Xantia

REF. BRE 0068 S

ADDITIV Nr 2

ÅRSMODELL 1995

Fig. : B3DR003D

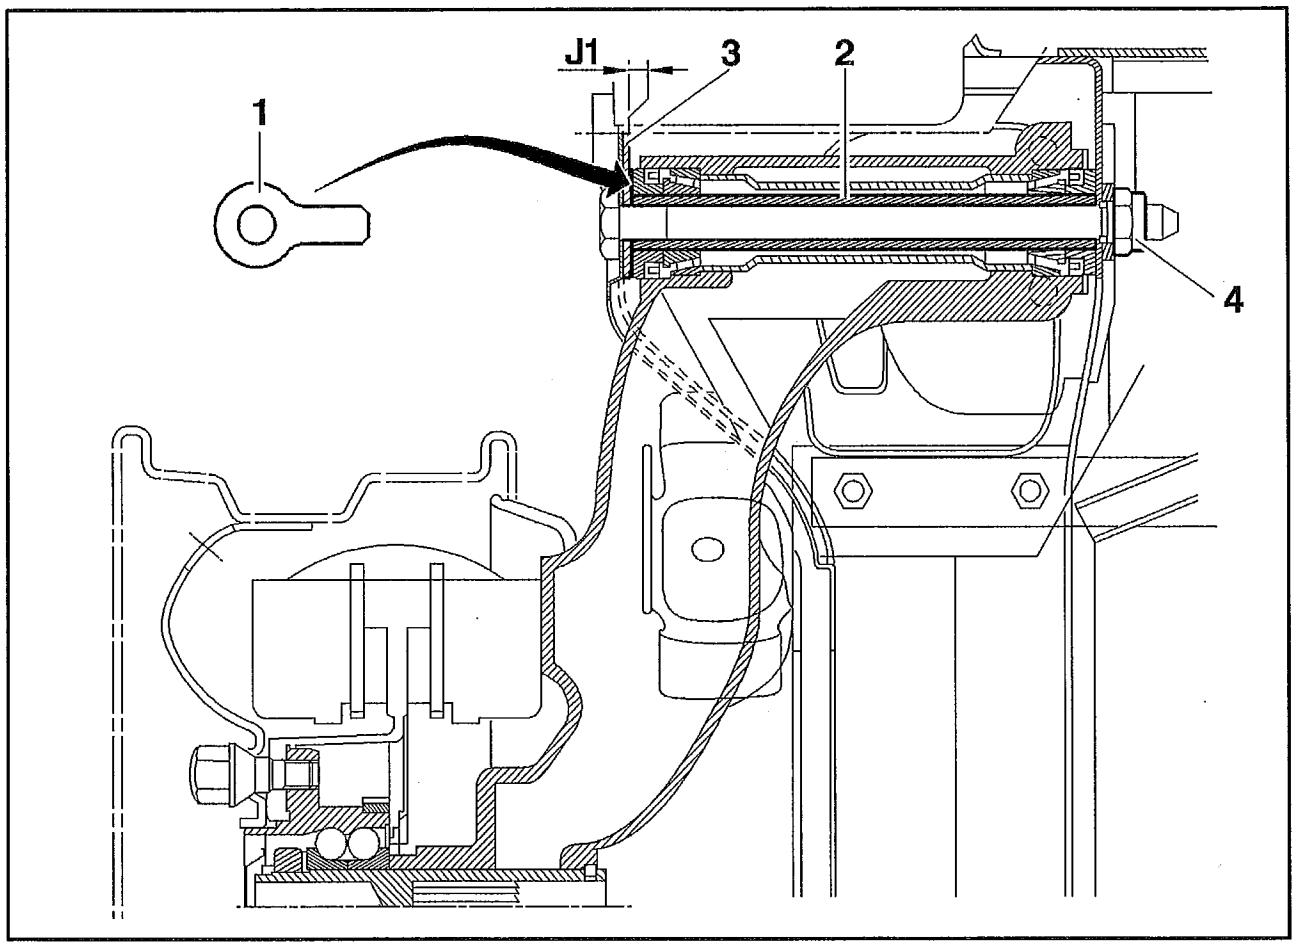
UTVECKLING : JUSTERING AV BAKRE BÄRARM

Vid montering av en bakre bärarm är det nödvändigt att justera den, för att begränsa spelet mellan mellanlägget (2) och bakre ramens kant (3).

J1 = spel mellan mellanlägg (2) och ramens kant (3).

Innan muttern (4) dras åt skall spelet J1 mätas :
- om J1 understiger 0,5 mm, inget shims
- om J1 är mellan 0,5 och 1 mm, sätt dit ett shims 0,5 mm
- om J1 ligger mellan 1 och 1,5 mm, sätt dit ett shims 1 mm
- om J1 överstiger 1,5 mm, sätt dit ett shims 1,5 mm

Då justeringen är utförd, skall mutterna (4) dras åt till 13 daNm (byt ut muttern NYLSTOP vid varje åtgärd).

MÄRK : för att justera en bakre bärarm, skall man endast använda maximalt ett shims.
